CCR-VIA -- COMITATO DI COORDINAMENTO REGIONALE PER LA VALUTAZIONE D'IMPATTO AMBIENTALE

Giudizio n° 4228 **Del** **07/05/2024**
Prot. n° 24/053274 **Del** **09/02/2024**

Oggetto: Coltivazione di acque minerali Valle Reale in Popoli e S. Benedetto in Perillis
- Relazione di ottemperanza al Giudizio n. 3514/2021

Tipo procedimento: Verifica di ottemperanza ai sensi dell'art. 28 del D.Lgs. 152/06 e ss.mm.ii.

Planimetria catastale dei Pozzi

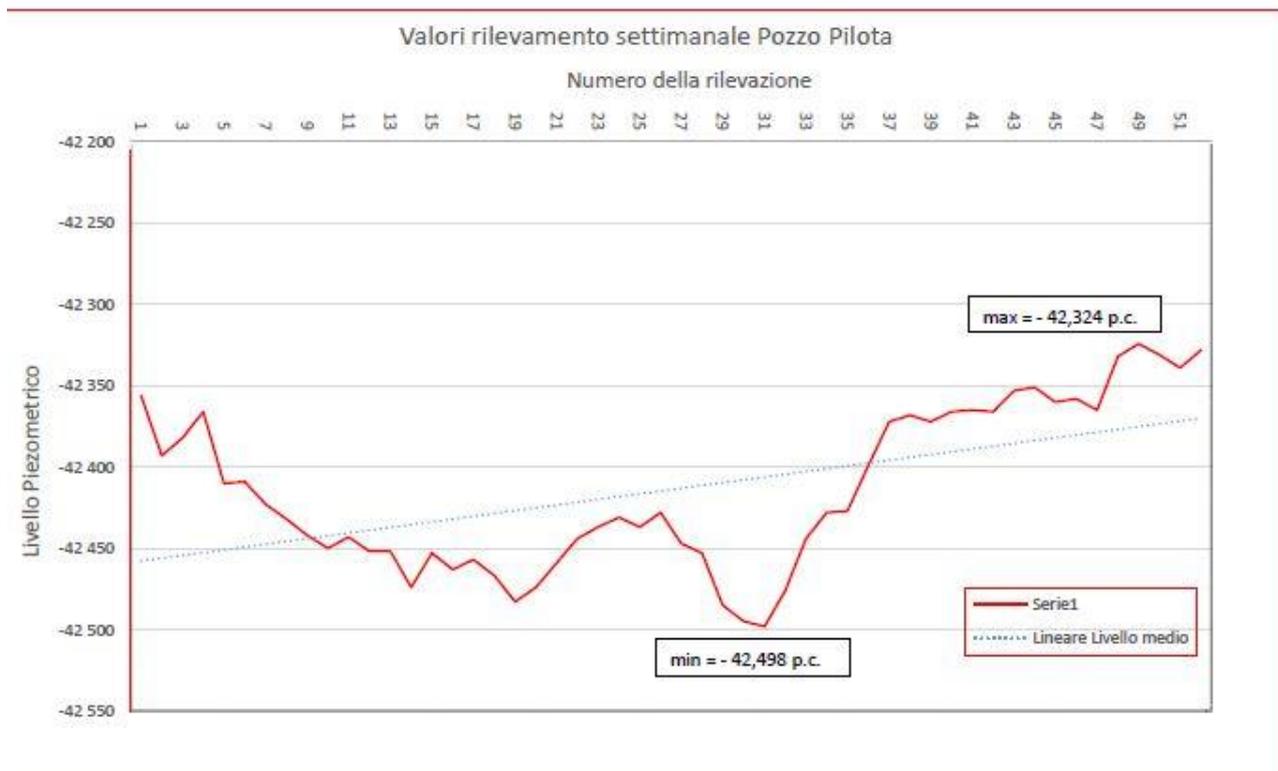
Al fine di determinare il livello piezometrico il proponente ha effettuato nell'anno 2023 con cadenza settimanale le misure su pozzi indicati in carta.

Il proponente non ha prodotto una carta piezometrica dell'area.

È necessario produrre una relazione esplicativa della ricostruzione della superficie piezometrica, redatta a cura di geologo abilitato.
